Plate-forme multimodale de transit et valorisation de matériaux
Commune du Val d'Hazey (27)

Dossier de demande d'autorisation environnementale

Mémoire en réponse suite à l'avis de la MRAE du 4 février 2022

Référence : R219c-fev22

Fig. 3 : Emission de CO2, solution 100% route

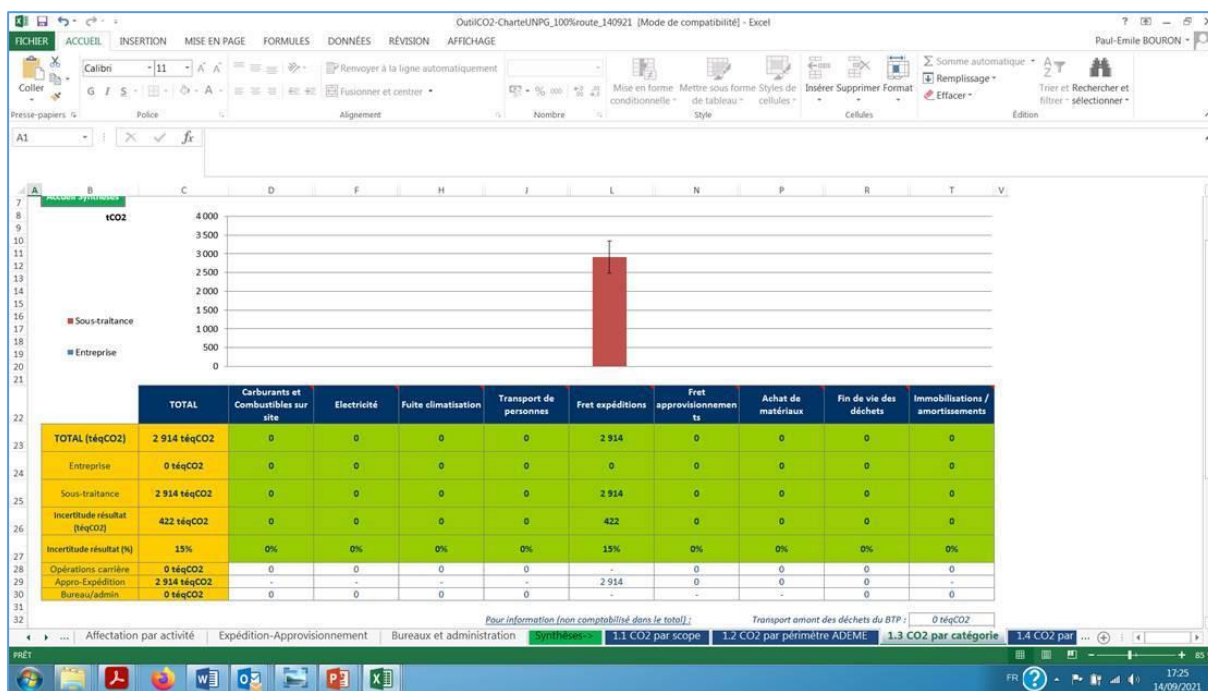
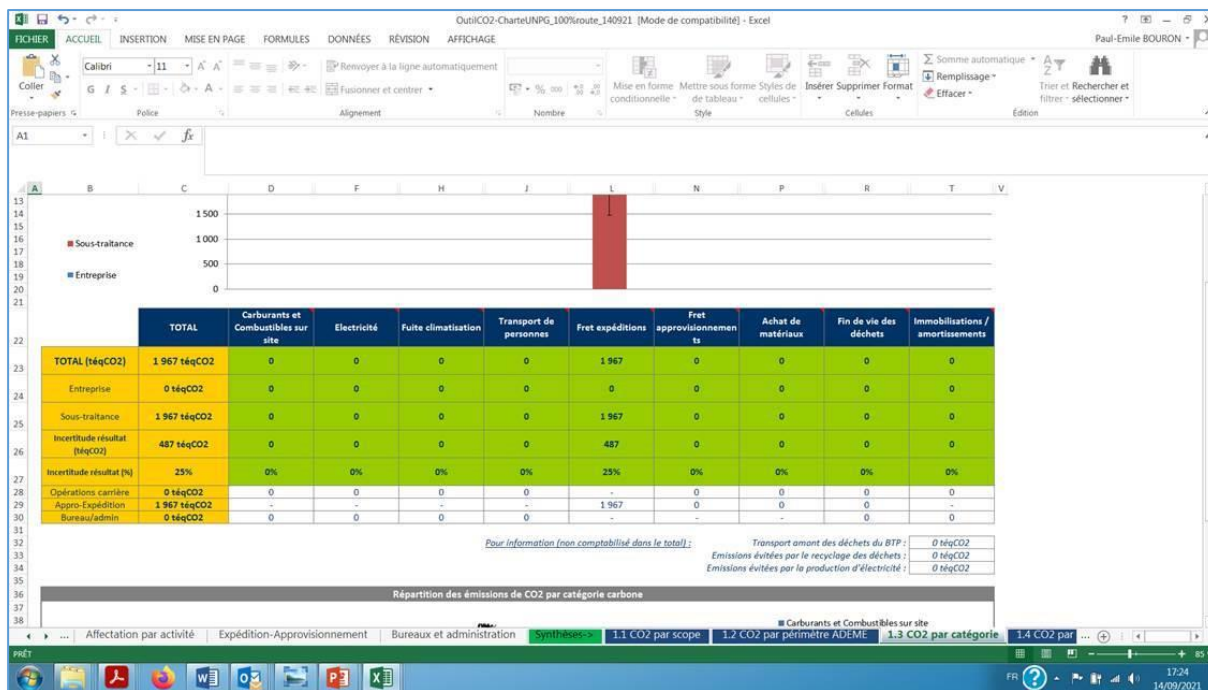
L'autorité environnementale recommande de compléter et d'approfondir les analyses permettant de mieux justifier le projet retenu au regard de ses impacts environnementaux et en comparaison d'autres solutions, notamment d'implantation. Elle recommande également d'évaluer plus précisément l'impact du projet en matière d'émissions de gaz à effet de serre, notamment compte tenu du report modal de la route vers le fer et le fluvial.

La société Carrières de Vignats a effectué un comparatif du bilan des émissions de carbone liées au transport des matériaux de la future plateforme entre :

La solution mixte fer-fleuve émettrait un équivalent de 1967 eq CO², contre une émission de 2914 eq CO² pour la solution route.

Le fret ferré et fluvial permet ainsi une réduction de gaz à effets de serre d'environ 30%.

Figure 54 : Implantation du projet de construction d'une plateforme multimodale, les habitats et la flore d'intérêt patrimonial impactés

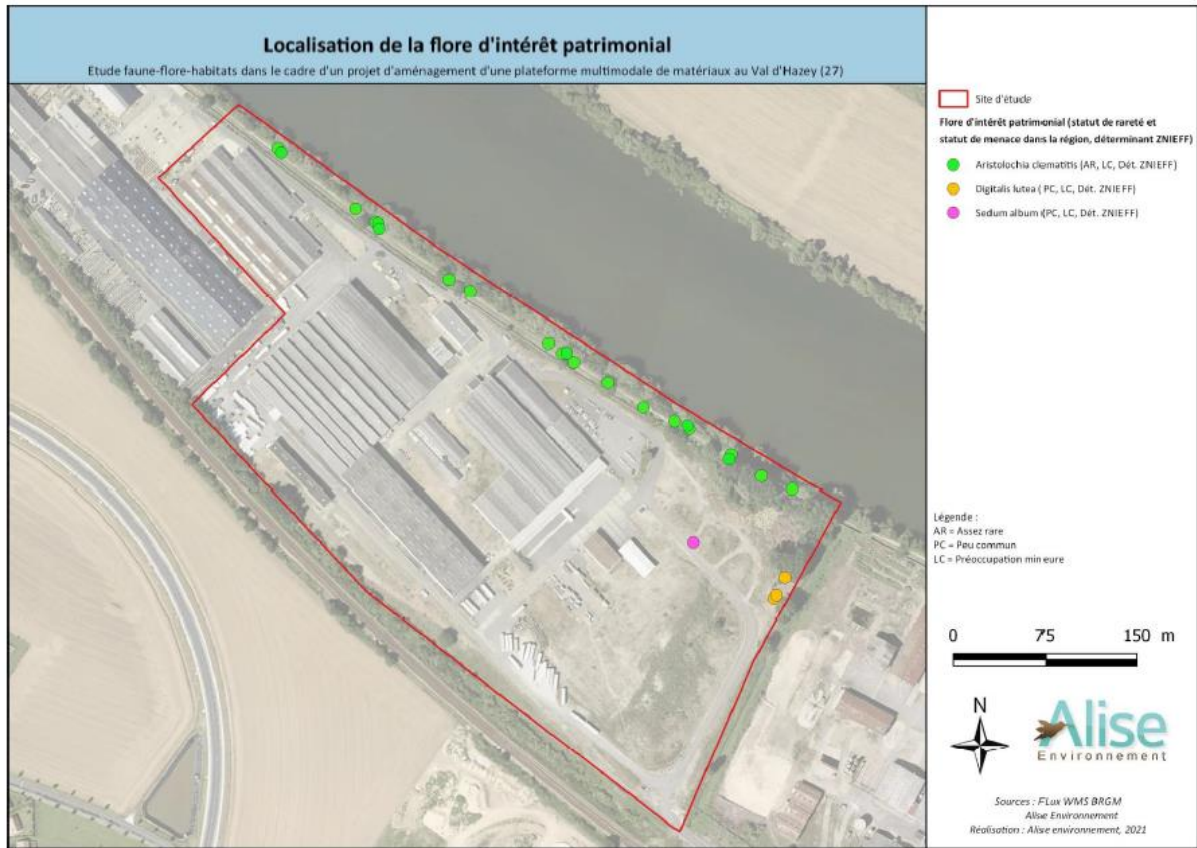
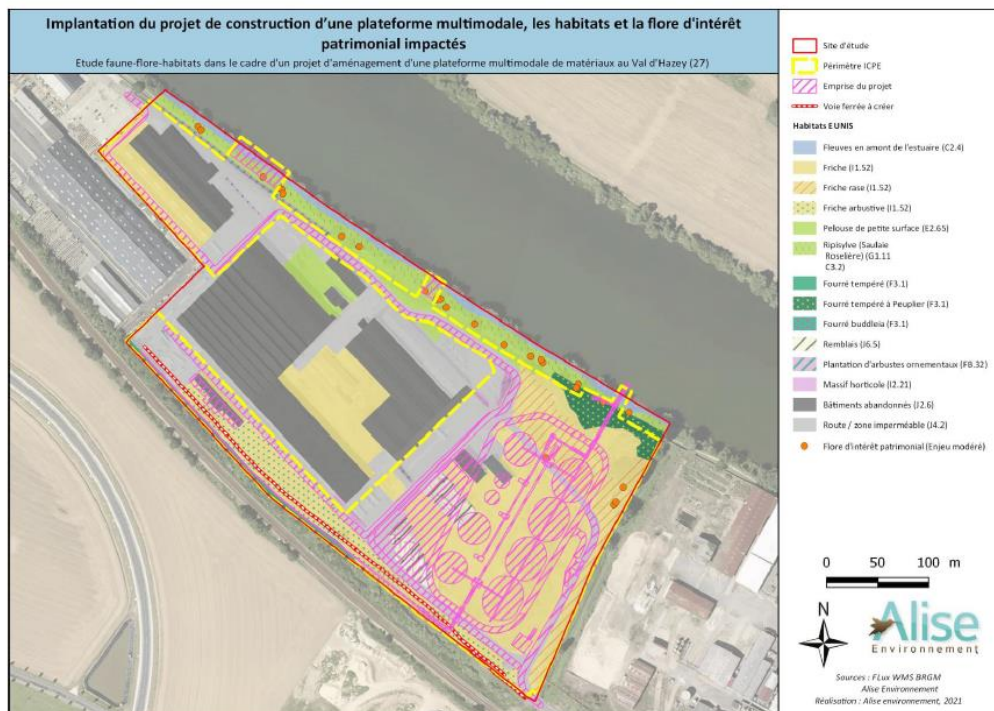
L'autorité environnementale recommande de distinguer l'évaluation des incidences sur la flore patrimoniale selon les différentes espèces. Elle recommande de définir des mesures d'évitement, de réduction ou, à défaut, de compensation pour assurer le maintien de chacune des espèces patrimoniales.

Le périmètre jaune figuré sur le second plan (enjeux flore) montre que les travaux n'impacteront que très peu de stations d'espèces patrimoniales (points orange).

- Les stations de digitale jaune sont en effet dans l'emprise de la zone protégée.
- La grande majorité des stations d'aristolochie seront préservées (dans le périmètre d'étude mais hors du périmètre ICPE), à l'exception de quelques pieds au droit des futures estacades.

- Seule la station d'orpin blanc sera détruite. La préservation des espaces voisins permettra cependant de maintenir un biotope où cette espèce pourrait de nouveau se développer. **Une opération de déplacement de cette station est proposée en complément des mesures évoquées dans le dossier.** Elle suivra les modalités suivantes : la station sera déplacée manuellement, après prélèvement des pieds concernés. Ils seront déplacés sur un milieu chaud et sec (l'espèce étant xérophile et thermophile) relativement pauvre voire minéral. Le déplacement s'effectuera préférentiellement au printemps, avant la période de floraison qui débute généralement en juin.

Figure 55 : Localisation de l'avifaune patrimoniale et implantation du projet

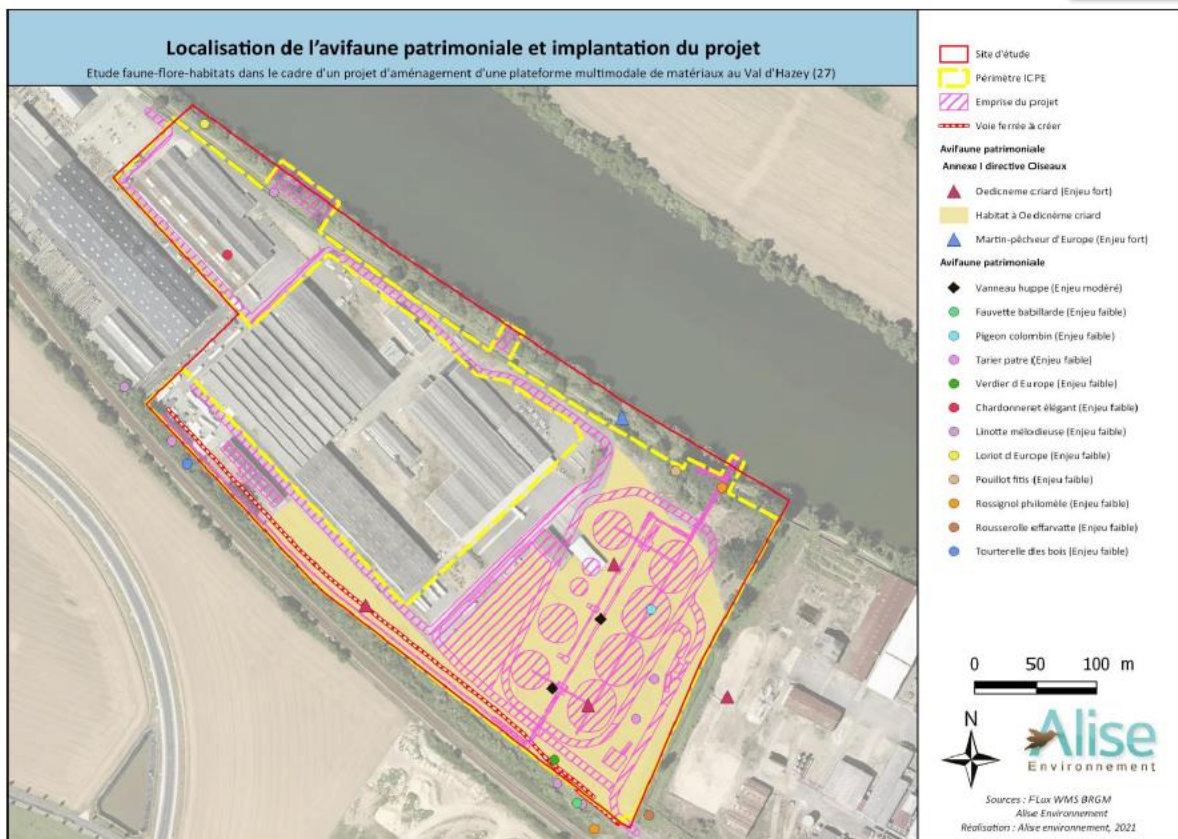
L'autorité environnementale recommande d'étayer le dossier en matière d'incidences du projet sur les milieux et la faune aquatiques et à prendre en compte la phase d'exploitation dans les analyses.

Rappelons préalablement que bien que le martin pêcheur ait été recensé dans l'aire d'étude du projet (carte p.76), son terrier ne sera pas impacté par le projet (cf carte p.148 infra présentant en jaune le périmètre ICPE).
